# 放射性廃棄物処理場 設計及び工事の方法の認可申請(その7)

## 【第1編 保管廃棄施設に係る津波防護対策】

令和2年9月28日  
日本原子力研究開発機構 原子力科学研究所

# 令和元年7月22日第291回核燃料施設等の新規制基準適合性に係る 審査会合における指摘事項の内容とその対応一覧

### L2津波の評価ケース

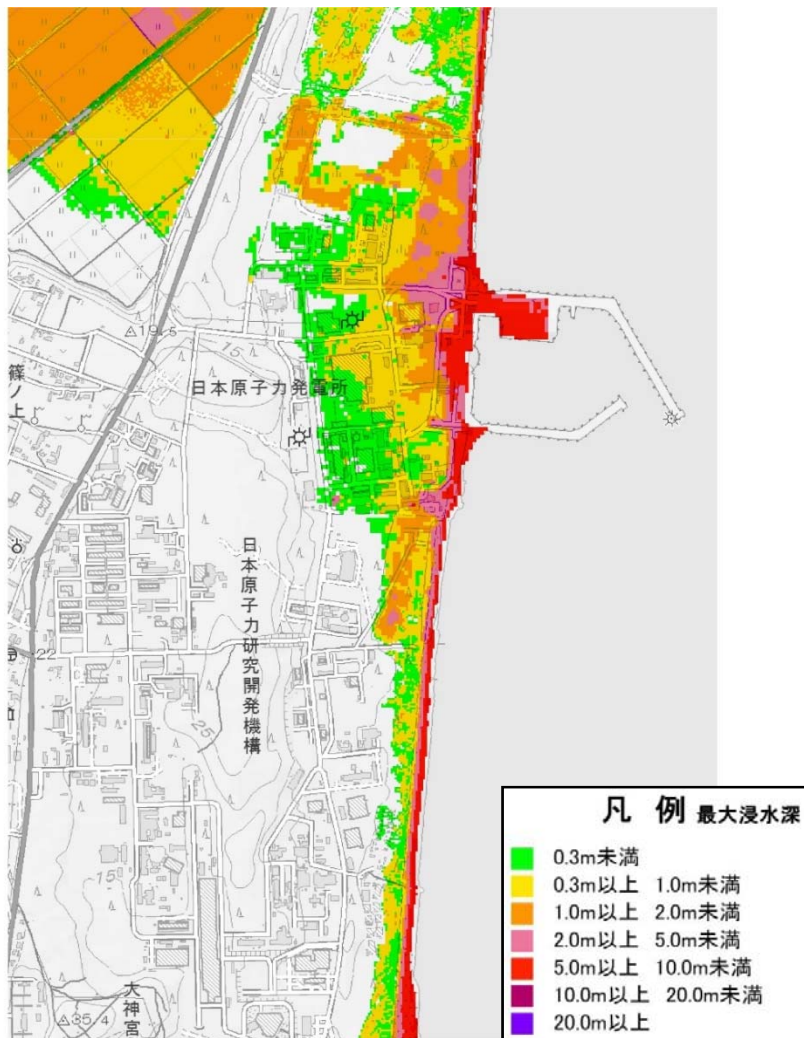
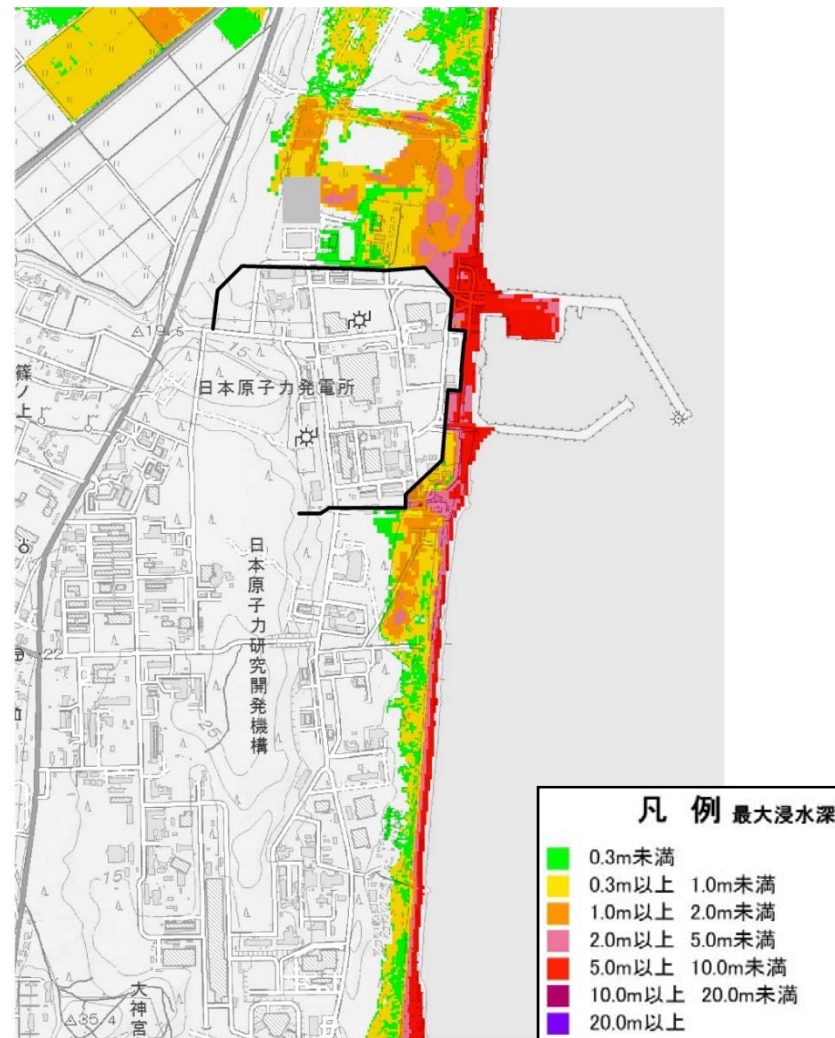
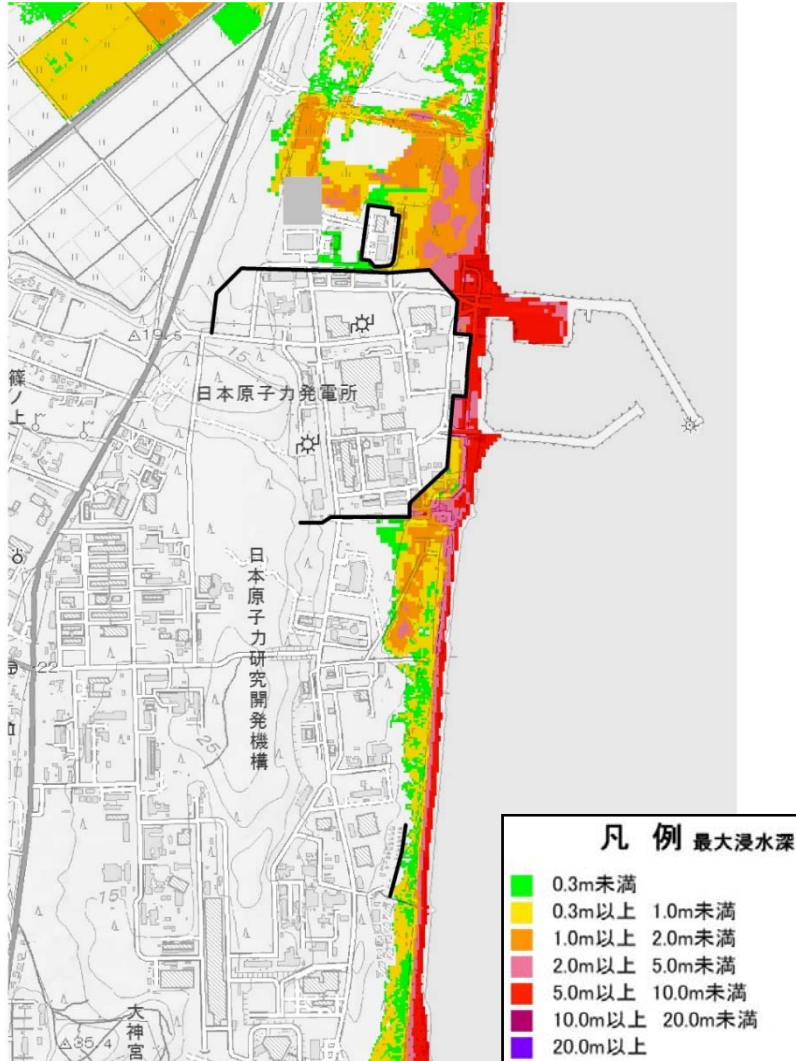
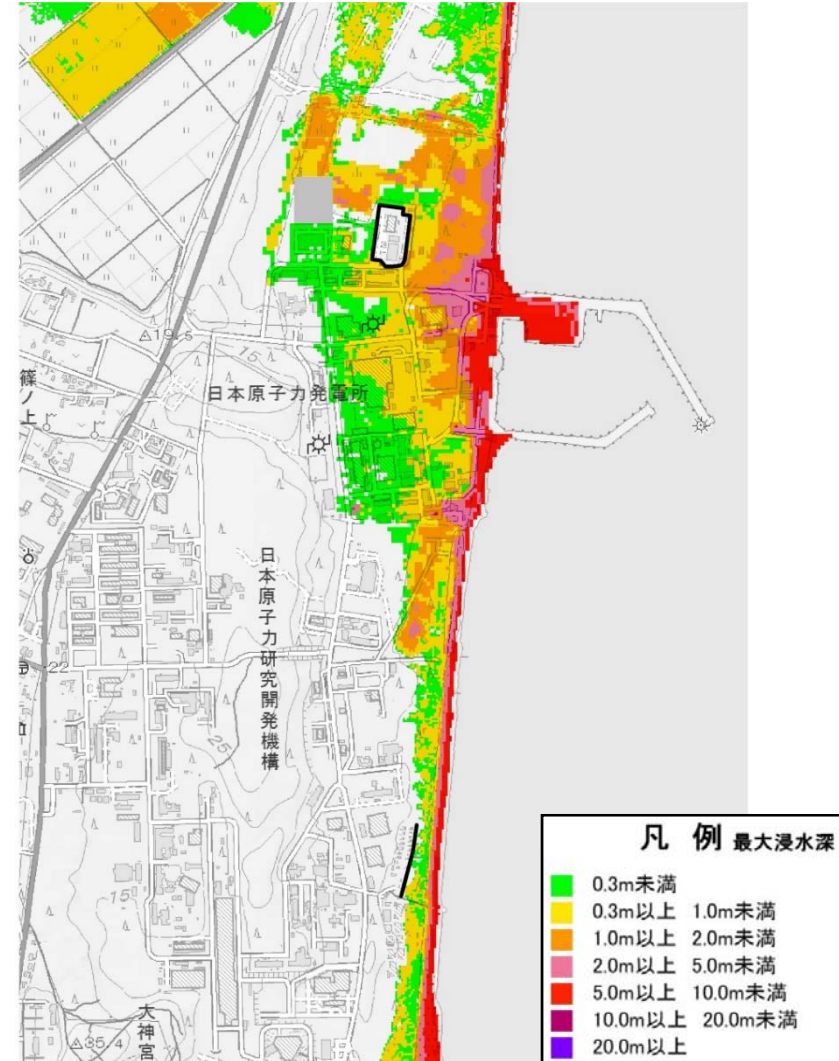
指摘事項	回答	該当ページ
前提となる設計の考え方及び方針を具体的かつ詳細に説明すること。	原子炉設置変更許可申請時の審査内容を含め、津波防護対策の考え方及び方針を説明する。	P. 3~4
L2津波について、隣接事業所及び自施設の影響を含め、解析条件、解析結果等を詳細に説明すること。	茨城県で実施した平成24年のシミュレーションデータを基に隣接事業所の防潮堤及び自施設(津波防護壁)をモデル化したうえで、再評価を実施した結果及び設計に反映した津波浸水高さについて、詳細に説明する。	P. 5~15
L2津波による各施設への影響の程度を示した上で、原子炉設置変更許可申請書に示した施設内に海水が流入しない構造を満足させるためにどのような対策をとるのか説明すること。	L2津波の浸水範囲・高さとは各施設の構造を示した上で、津波対策の概要について説明する。	P. 16~20
施設の設計に当たって考慮する事象とそれぞれに対して適用した基準・規格、検討過程を含め詳細に説明すること。	「浸水により想定される事象」「津波漂流物による影響」「地震(液状化を含む)による影響」「洗掘により想定される事象」のそれぞれについて、適用基準・規格及び検討過程、結果について詳細に説明する。	P. 21~37

評価ケース	JAEA津波防護壁	JAPC防潮堤	備考
ケース1	なし	なし	平成24年茨城沿岸津波対策検討委員会
ケース2	なし	あり	再評価※
ケース3	あり	あり	再評価※
ケース4	あり	なし	再評価※

※ 平成24年のシミュレーションデータにJAEA津波防護壁、JAPC防潮堤をモデル化したうえで、同一の初期水位分布のもと、再評価を実施。

ケース1及びケース2、並びにケース3及びケース4の比較から、隣接する事業所の津波防護施設(防潮堤)の影響を検討した。

- ・保管廃棄施設・Ⅱ : 影響なし。
- ・第2保管廃棄施設 : 防潮堤により、隣接する事業所側(南側)からの回り込みによる当該施設の西側への浸水量が減少することを確認した。

#### □ 津波防護壁(自施設)の影響

ケース1及びケース4、並びにケース2及びケース3の比較から、津波防護壁(自施設)による反射波の影響を検討した。

- ・保管廃棄施設・Ⅱ : 津波防護壁前面での反射によるせり上がりを定量した。
- ・第2保管廃棄施設 : 津波防護壁前面での反射によるせり上がりを定量した。
